修改前

修改后

广东启源建筑工程设计有限公司		建筑工程预算员证书号: 14101066	
审 定	曾志光	建 设 单 位	嘉平志基房地产开发有限公司 嘉宝新城（一期）1# 〇〇轴立面图 〇〇轴立面图
专业负责	曾志光	工 程 名 称	
专项负责	曾志光	工 程 地 点	
审 核	吴天华	图 纸 名 称	
校 对	叶运强	图 纸 内 容	
设 计	叶运强	工 程 号	2008-0001
		专 业	建 筑
		图 纸	楼 梯
		层 次	第 1 层
		日 期	2002.08
		图 号	JZ-45

修改后

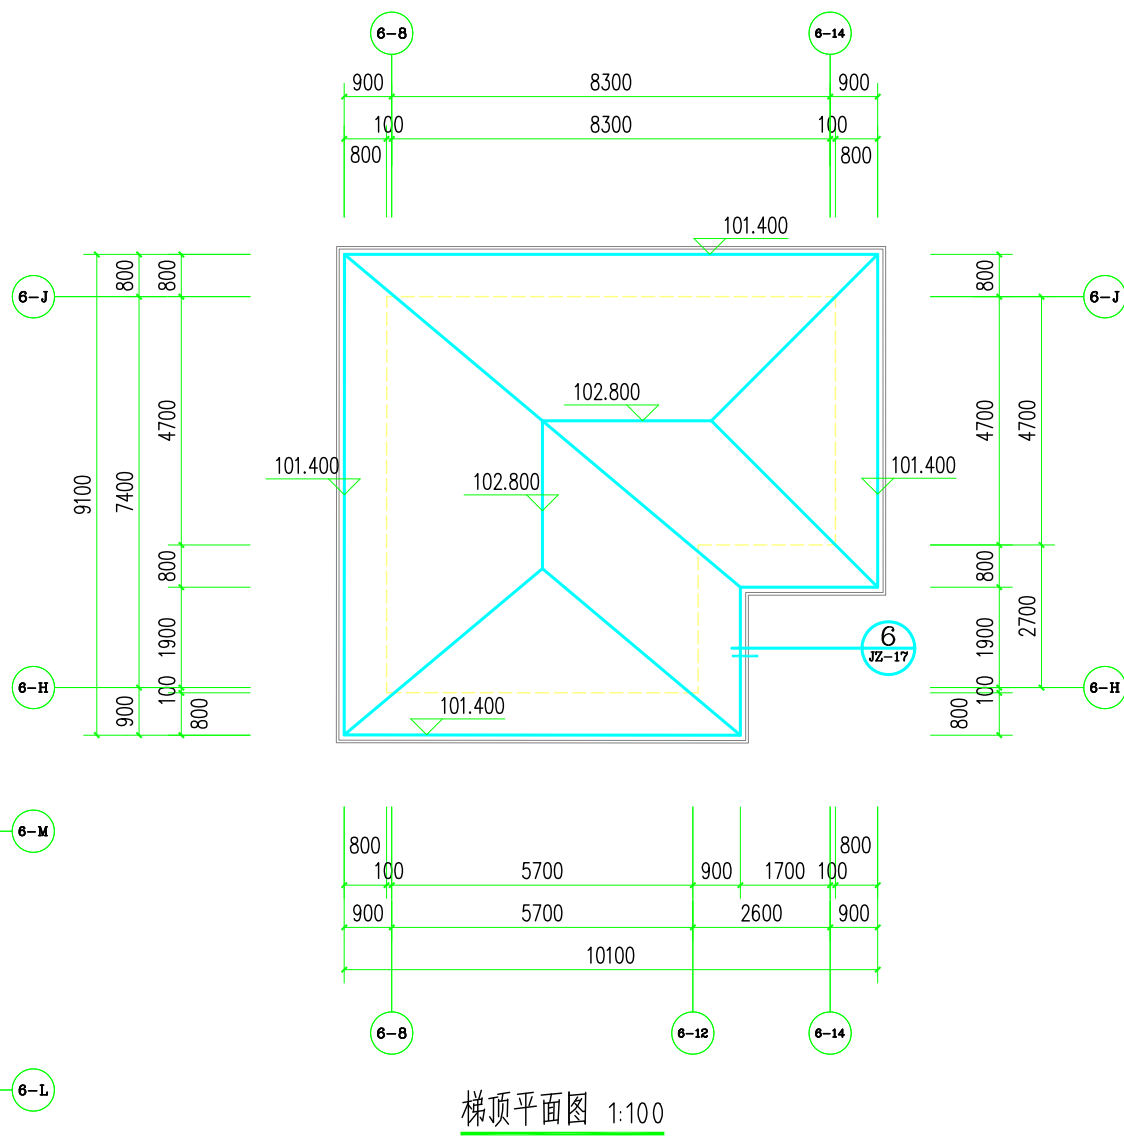
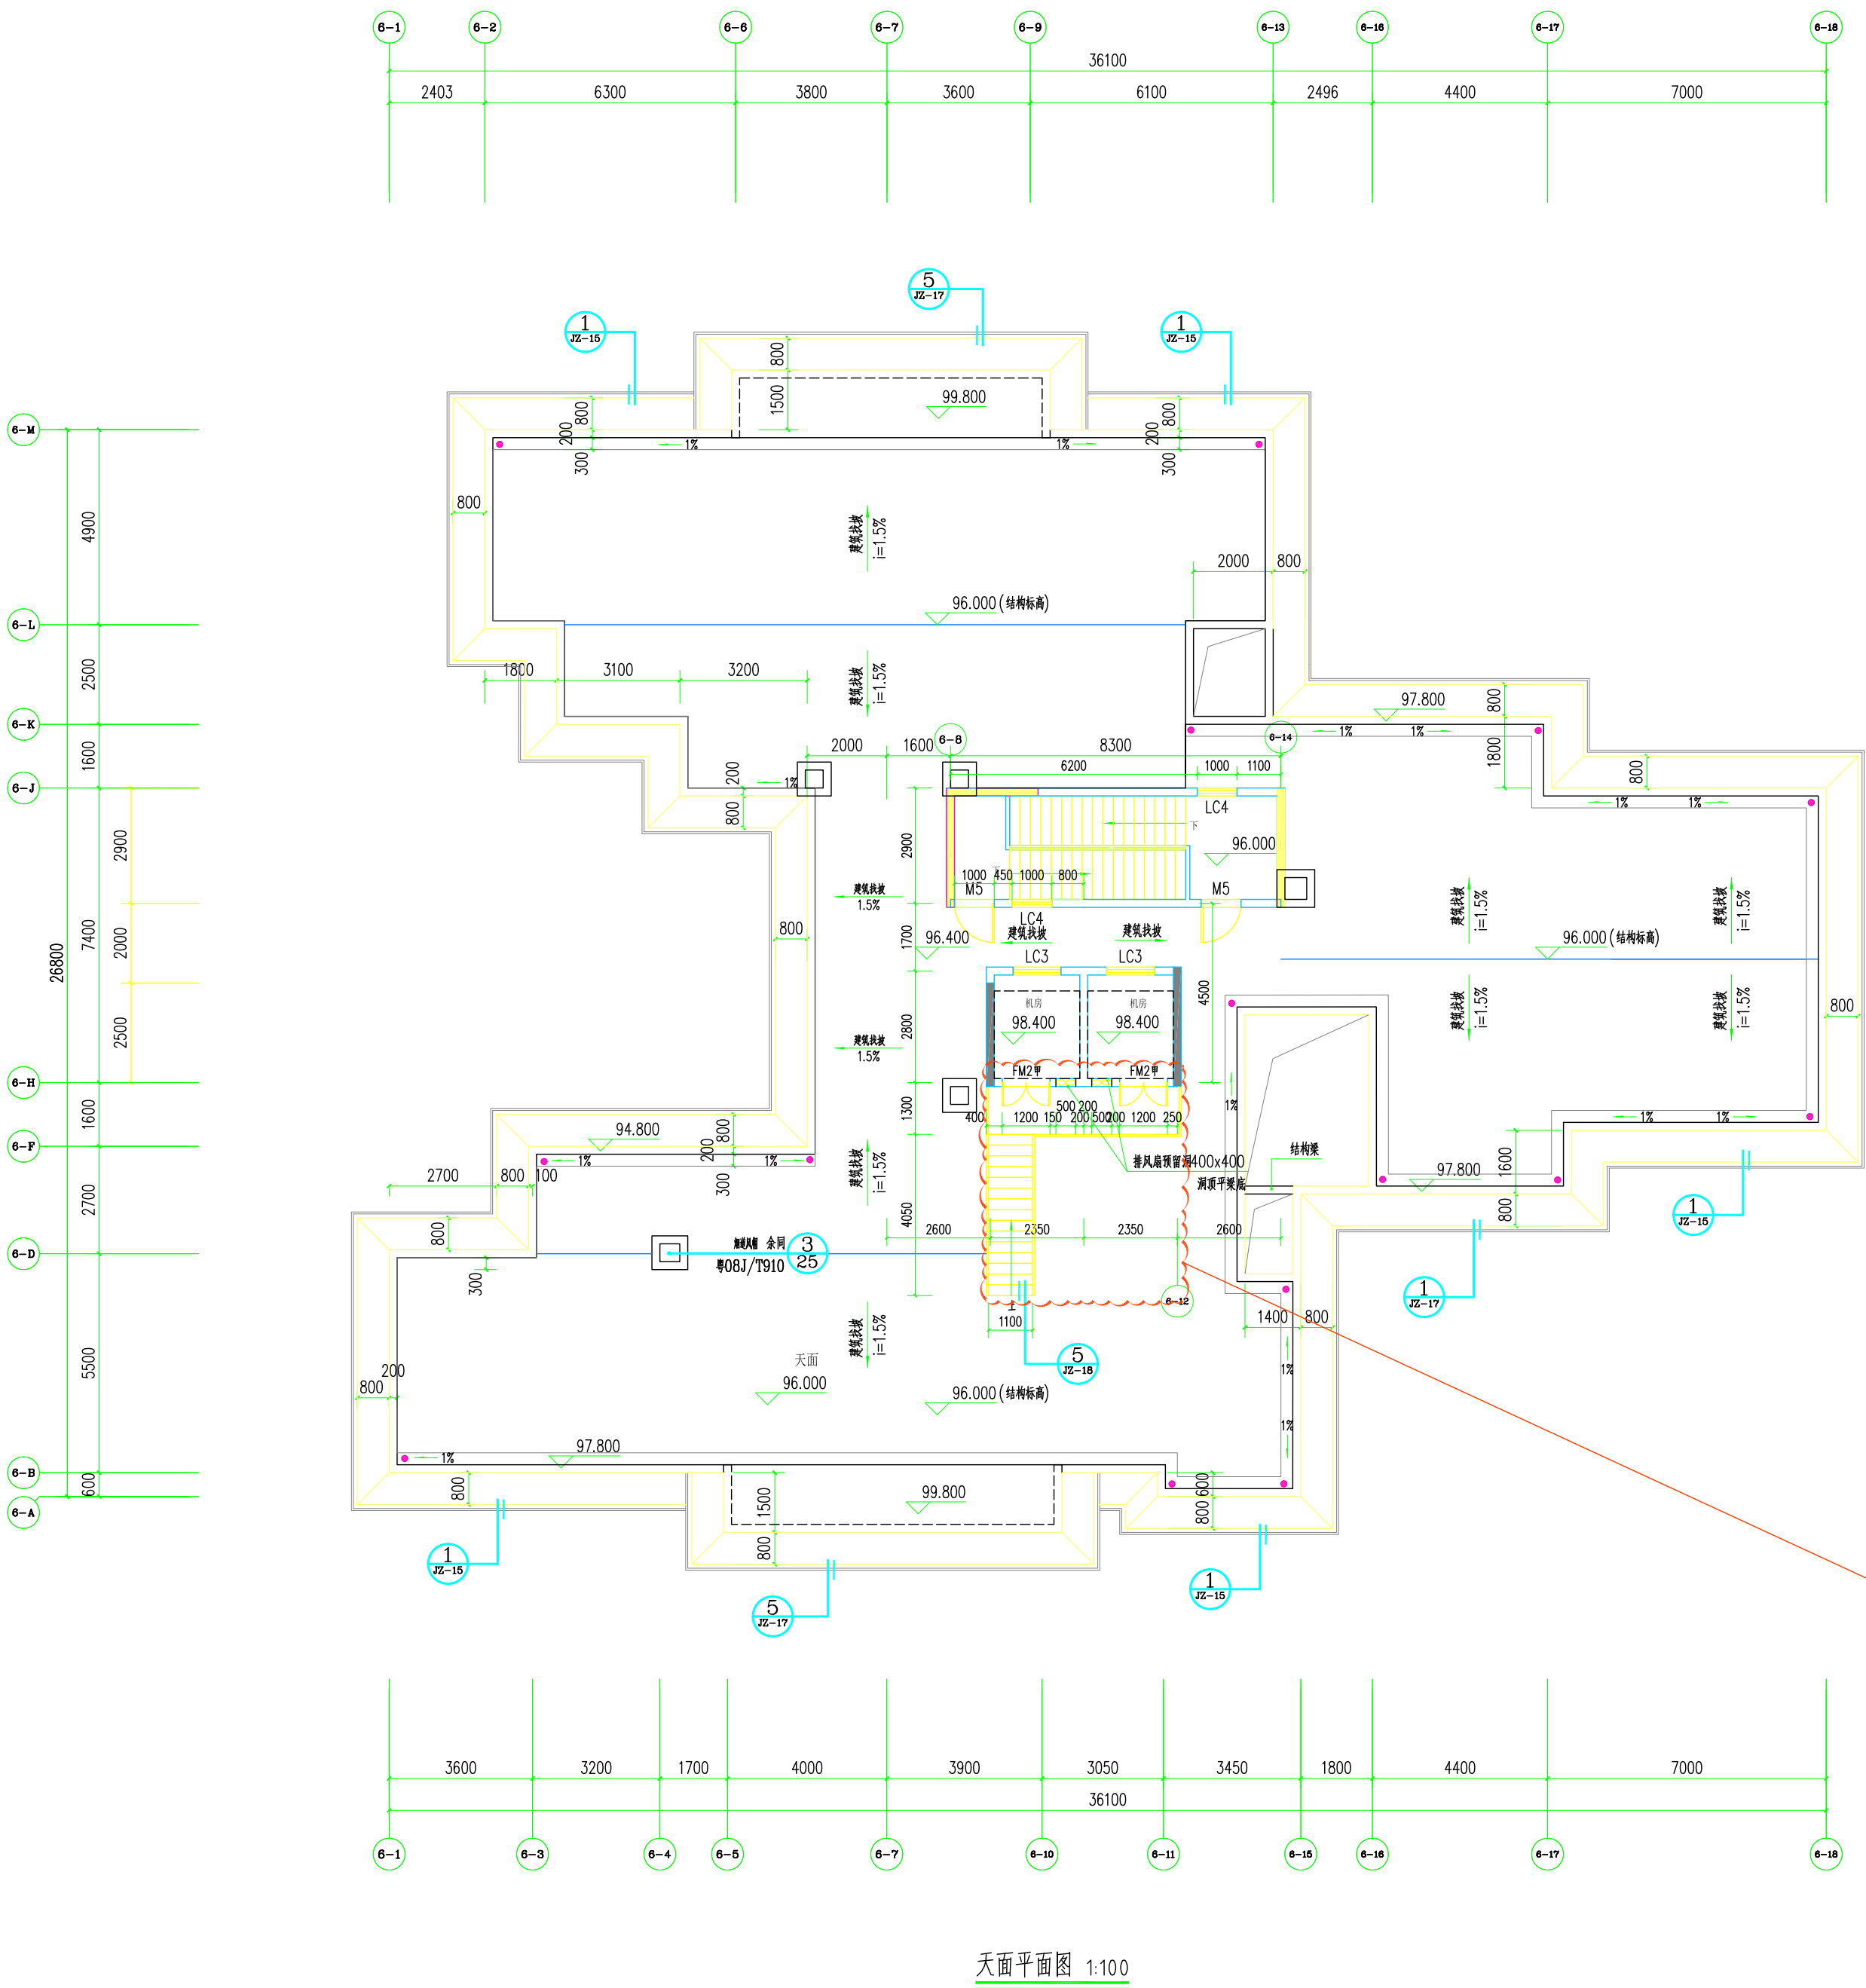
调整电梯机房和楼梯位置

修改后

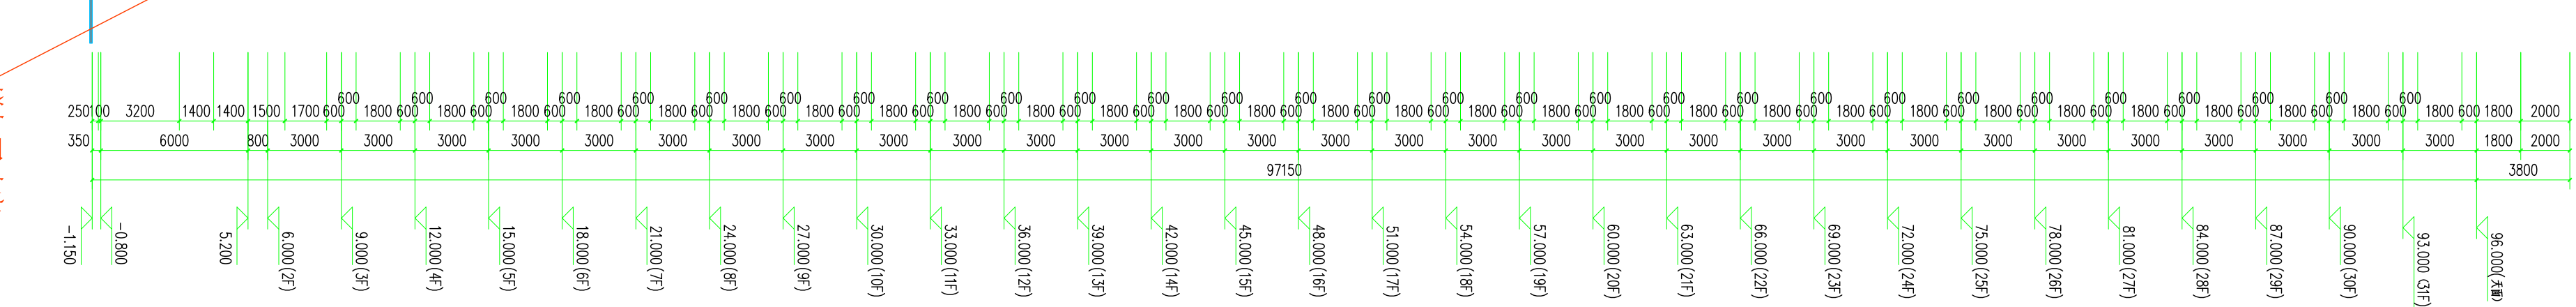
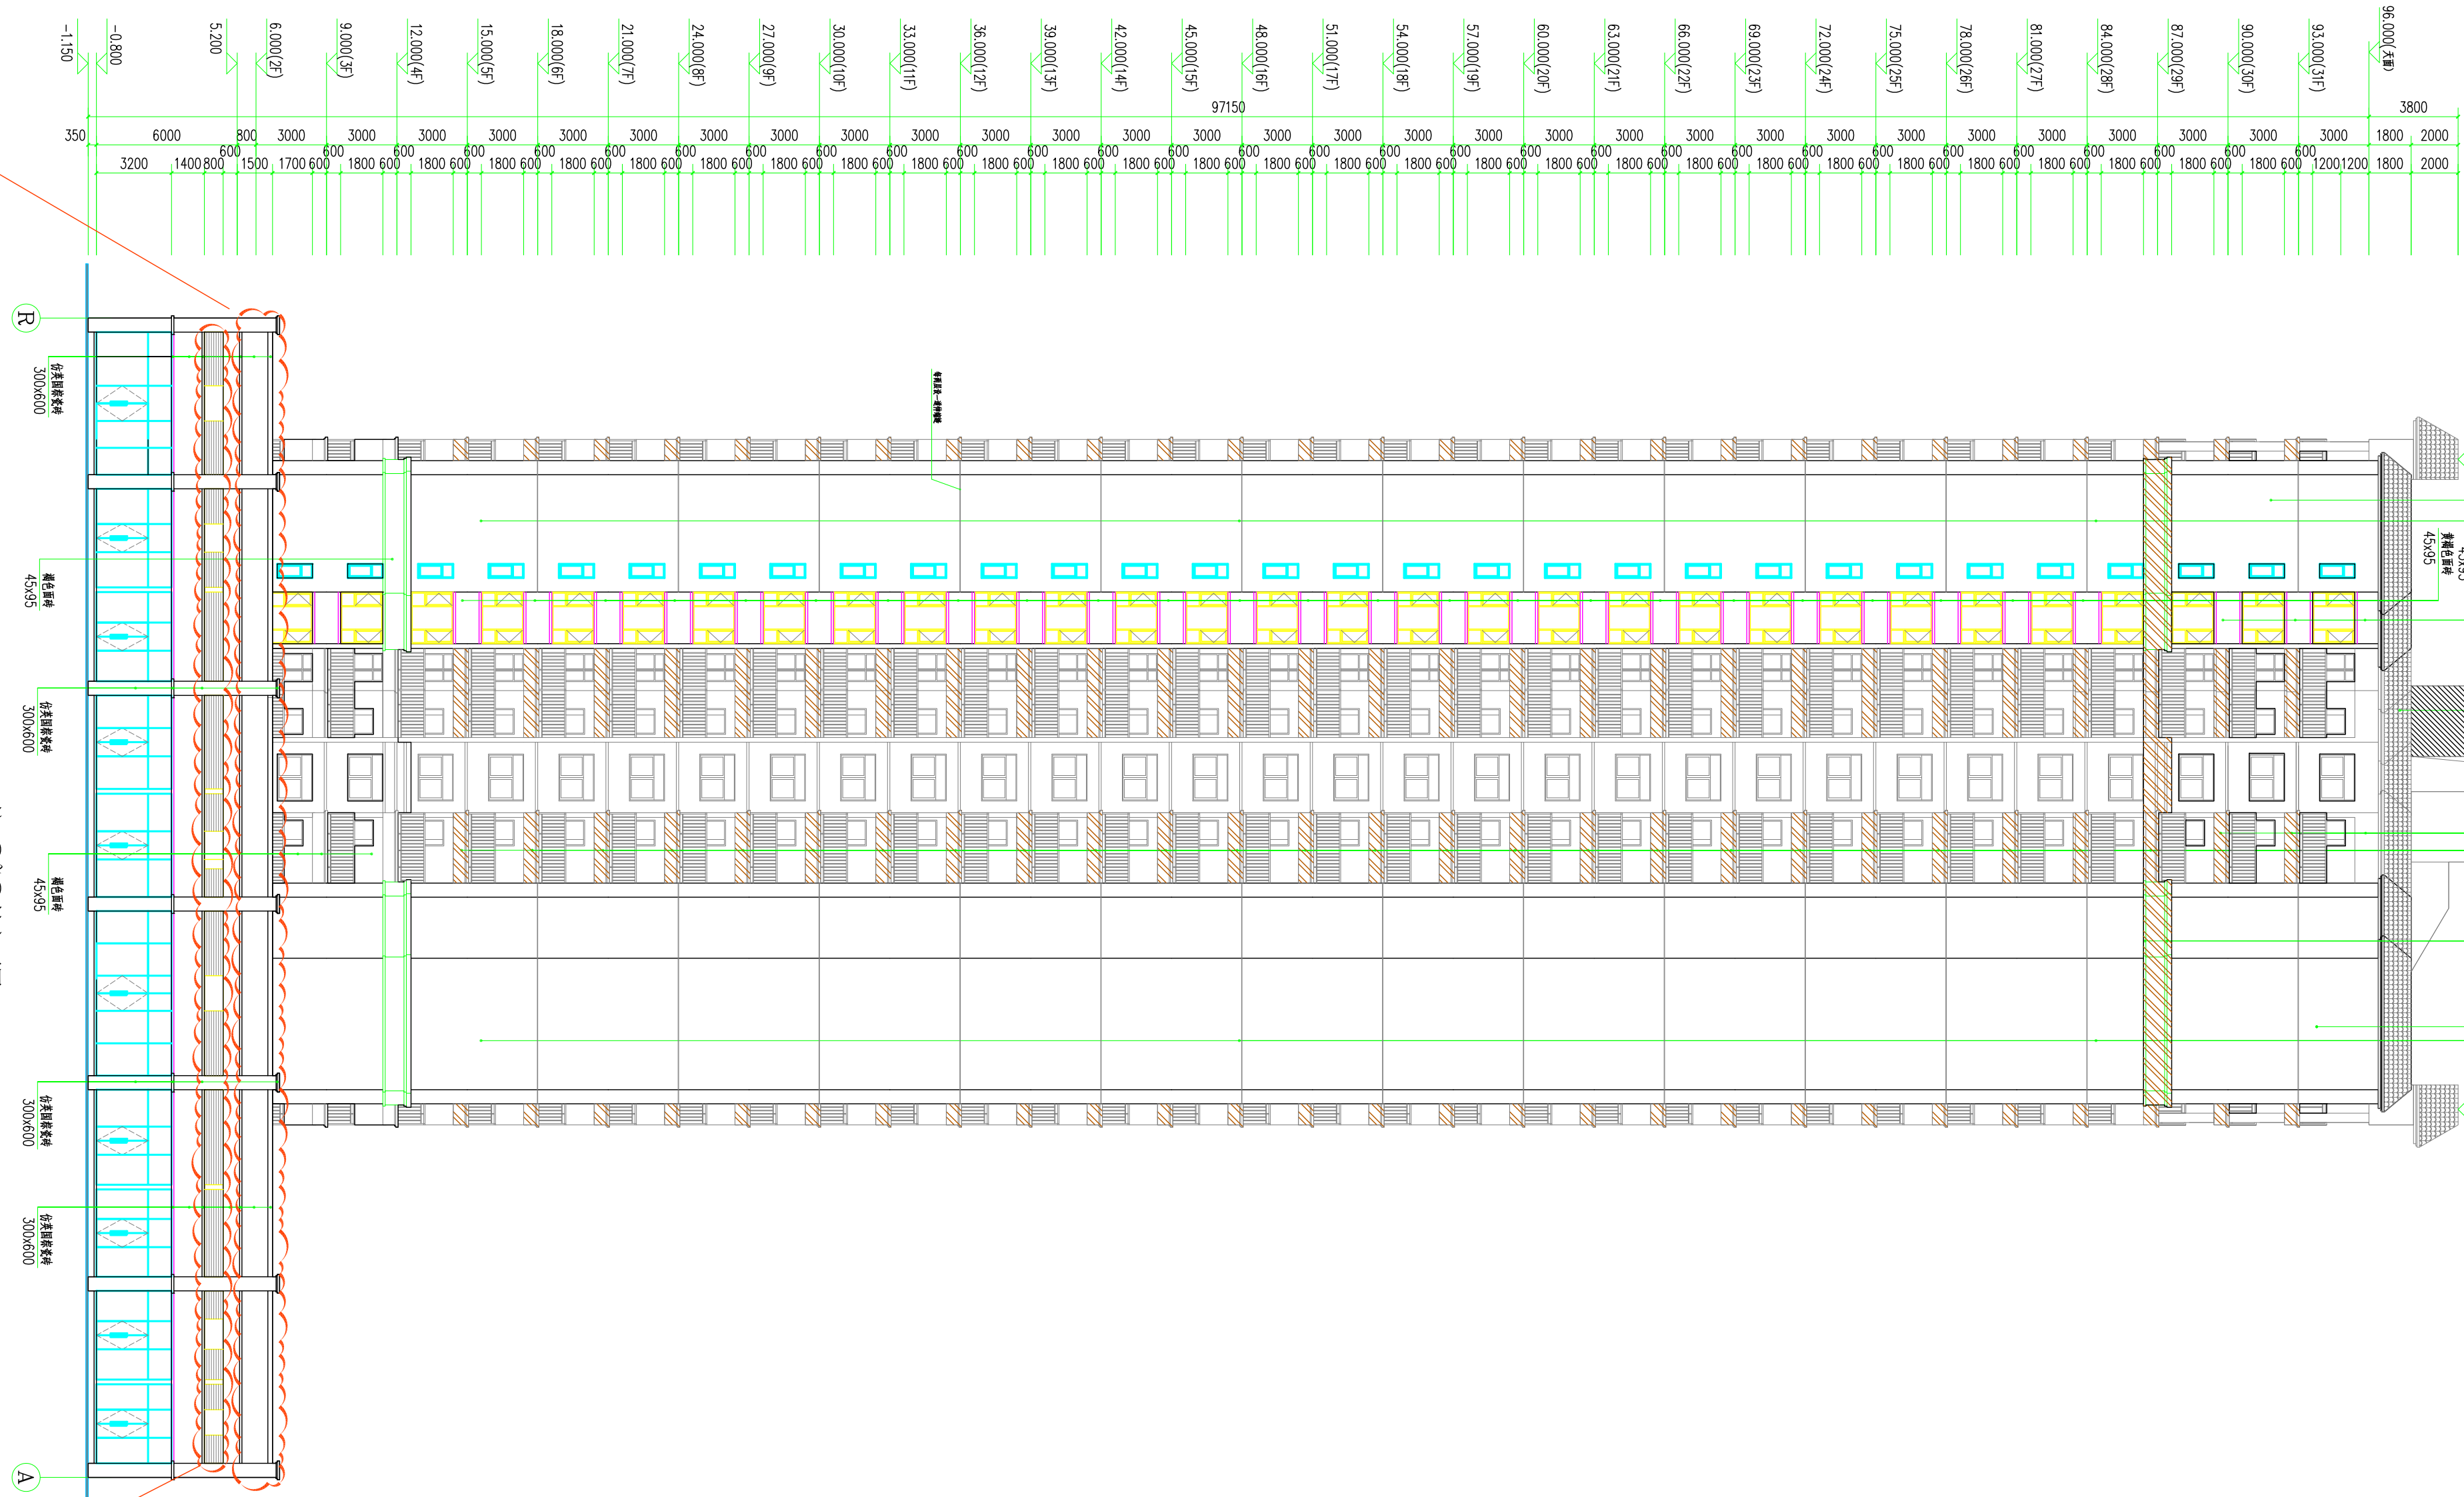
商铺门面栏杆改为混凝土栏板, 删除装饰柱顶装饰灯

增加百叶窗
